Objet : INFORMATION TECHNIQUE SDA_85580.

Les produits de la gamme SENSEO II :

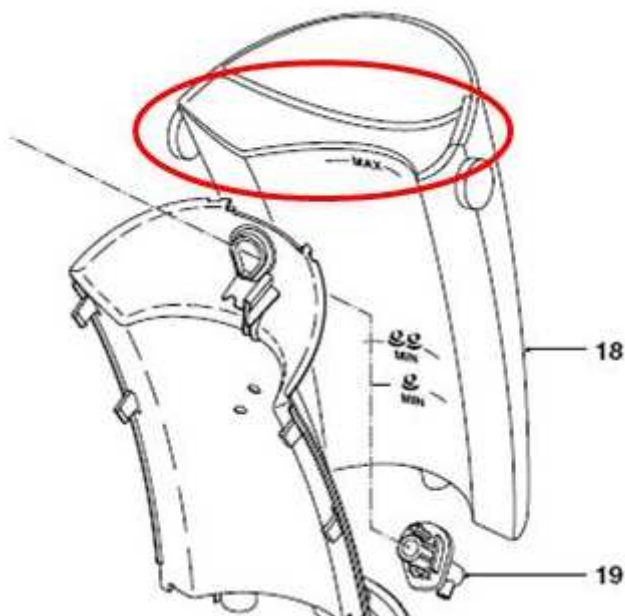
Couvercle absent lorsque l'on remplace le container d'eau.

Il a été décidé de supprimer le couvercle du récipient d'eau (voir photo ci-dessous) pour toutes les SENSEO II à partir de la semaine de production 1110.

Lorsque vous remplacez un récipient d'eau défectueux, veuillez transférer le couvercle (ou bandeau) du container d'origine sur le nouveau réservoir fourni.
